Informe N° 0577-2018-GRT

**Análisis del Recurso de
Reconsideración interpuesto por
Electro Dunas S.A.A. contra la
Resolución Osinergmin N° 157-2018-
OS/CD**

**Fijación del Valor Nuevo de Reemplazo de las Instalaciones de
Distribución Eléctrica al 31 de diciembre de 2017**

Expediente: D-069-2018-GRT

Distribución de estructuras ST 3 y ST 4

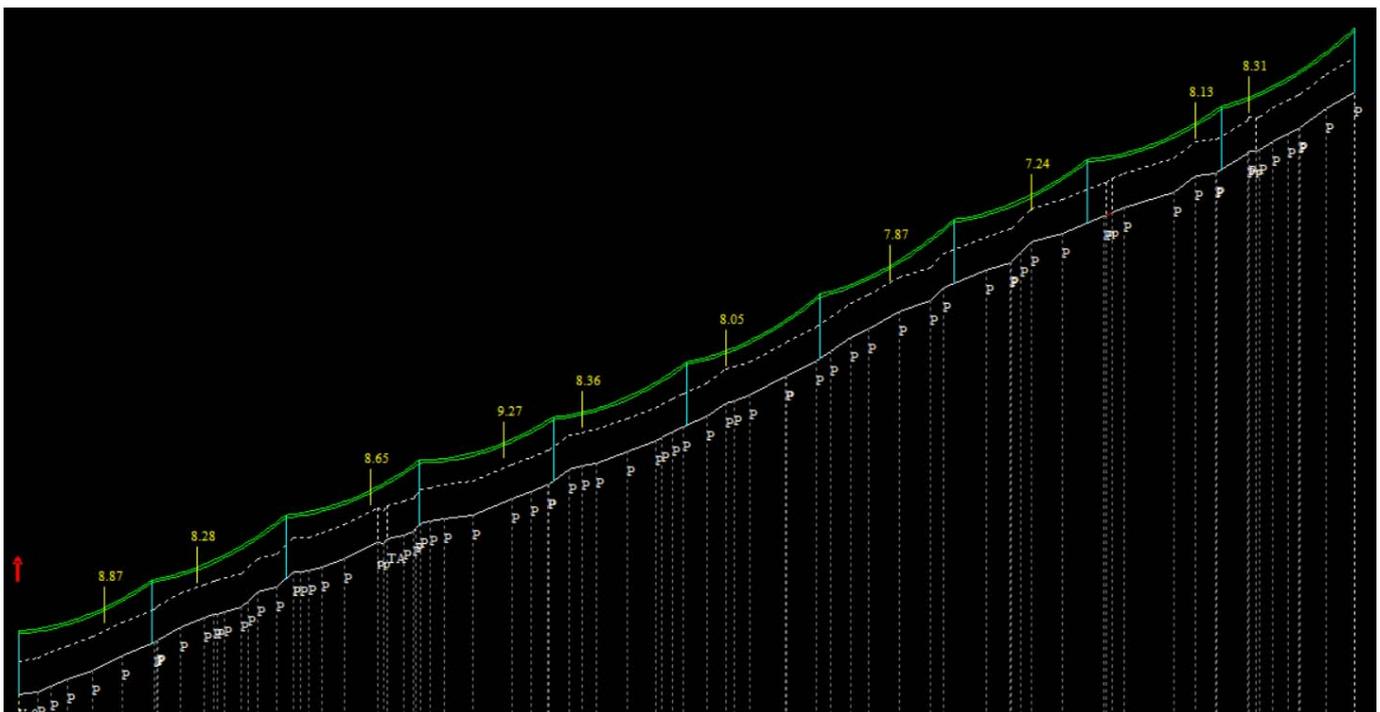
Electro Dunas añade que, en la publicación del VNR y en los archivos del SICODI, ha verificado que sólo se ha efectuado el cambio a los armados del Sector Típico 1, no corrigiendo los porcentajes para los demás sectores típicos. Concluye que las condiciones y procedimientos constructivos son similares para las zonas urbanas, solicitando que se consideren los mismos porcentajes para el sector típico 2.

La recurrente no propone porcentajes adicionales de conductor para las redes aéreas de MT y BT, basado en los requerimientos técnicos y ambientales de su zona de concesión; al contrario, menciona los porcentajes que fueron reconocidos en los estudios del VAD 2013 para el sector típico 1, que no son aplicables en los otros sectores típicos, por tener características diferentes, tales como una menor cantidad de estructuras por km de red.

Para el caso del sector típico 2, se ha considerado la situación más crítica, considerando conductores AAAC de 120 mm² y un perfil topográfico con un desnivel promedio de 20%, y armados verticales tipo bandera.

Para el caso de los sectores típicos 3 y 4, se ha considerado conductores AAAC de 70 mm² y un perfil topográfico con un desnivel promedio de 20%, y armados verticales y horizontales.

Como se verifica en los cuadros anteriores, los porcentajes adicionales requeridos, son inferiores a los reconocidos de 3,5%; de igual forma se verifica para las redes de BT.

En consecuencia, este extremo del Recurso presentado por Electro Dunas debe ser declarado infundado.

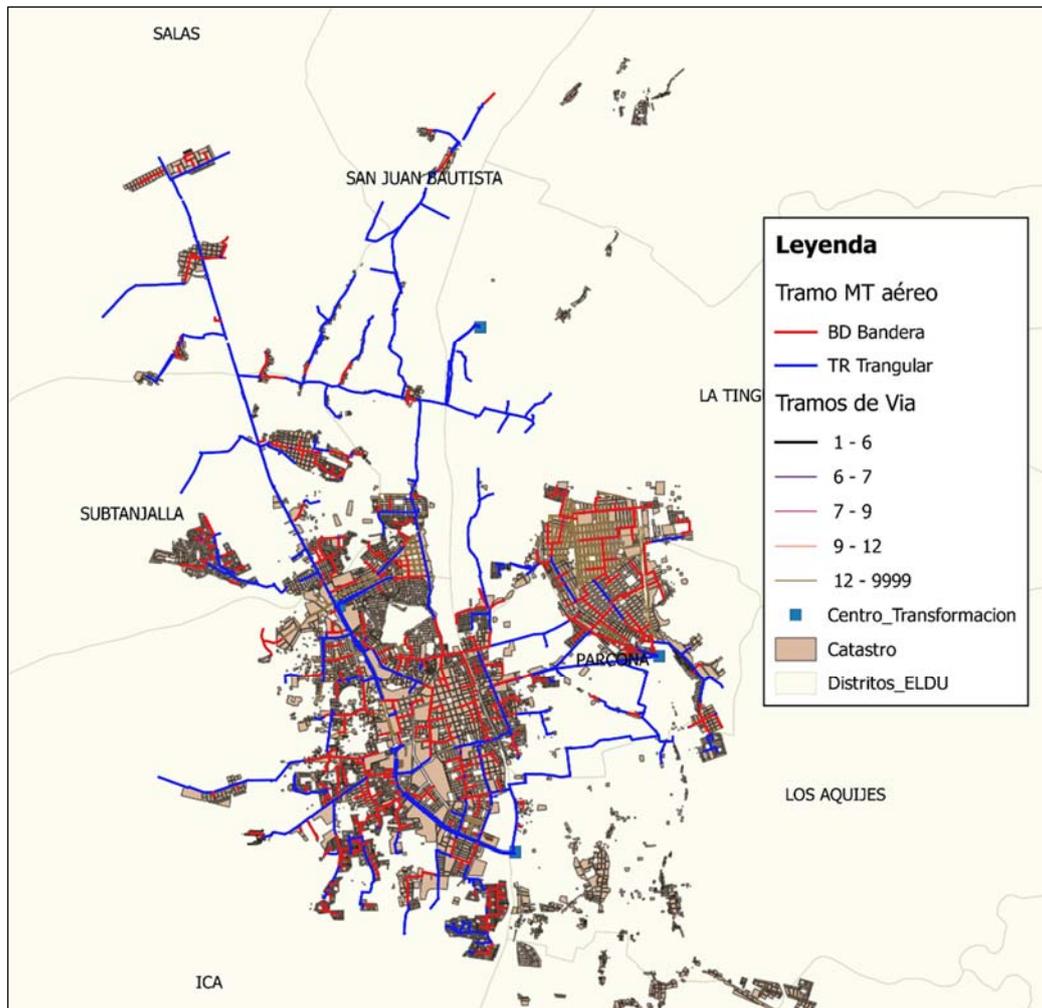
La recurrente solicita, modificar los tipos de armados para la red de media tensión del sector típico 2 de acuerdo al resultado del análisis efectuado, así como cambiar la altura de los postes de 12 a 13 metros para la configuración vertical.

Indica la recurrente que, Electro Dunas tiene estandarizado el uso de estructuras del tipo vertical con postes de 13 metros y ménsulas de 1 m y 1,5 m para todas sus zonas urbanas, sin embargo, el SICODI de OSINERMIN considera aún el armado Tipo Triangular, lo cual está desfasado para las condiciones de vías, edificaciones con alero (Voladizos), y procesos fiscalizables, los cuales, como se había observado en la pre-publicación del VNR, no permiten cumplir con las Distancias Mínimas de Seguridad (DMS).

Se verifica de acuerdo a los cálculos presentados en el Anexo 1, Calculo Mecánico de Conductores, así como el análisis realizado a la observación N° 1.3 del presente informe, que es adecuado considerar estructuras de 12 m para los vanos promedio especificados para las redes aéreas del sector típico 2, y cumple con las DMS exigidas en el CNE Suministro 2011, aun en las condiciones más desfavorables (armado tipo vertical, 3 fases, con calibre 120 mm² AAAC).

Respecto a las estructuras triangulares, éstas son instaladas en las bermas centrales de las vías y en veredas con anchos mayores a 3,35 m.

A efectos de verificar el cálculo realizado por la empresa, se ha verificado con la información de redes aéreas de media tensión reportada como existente al 31/12/2017, para el Sistema Eléctrico Ica, sector típico de distribución 2, la proporción de armados verticales o bandera para vías con ancho menor a 12 m y armados triangulares, para vías de anchos mayores o iguales a 12 m, obteniéndose que la proporción de armados triangulares y bandera en función de la longitud de red aérea es 59% y 41%, respectivamente; según los datos mostrados en el cuadro siguiente:

Este resultado se explica, considerando que las redes del sistema eléctrico abarcan zonas no altamente concentradas, tal como se observa en el mapa siguiente, por lo que considerar solamente la información de zonas céntricas, sesgará la proporción calculada. Asimismo, durante el diseño de las redes de media tensión aérea, se evitan las calles estrechas, y sólo cuando no sea posible, se emplean conductores autoportantes o en el extremo, las redes subterráneas, por lo que la proporción de longitud de vías con anchos menores a 12 m respecto a vías más anchas, no es un indicador adecuado.

En consecuencia, este extremo del Recurso presentado por Electro Dunas debe ser declarado infundado.
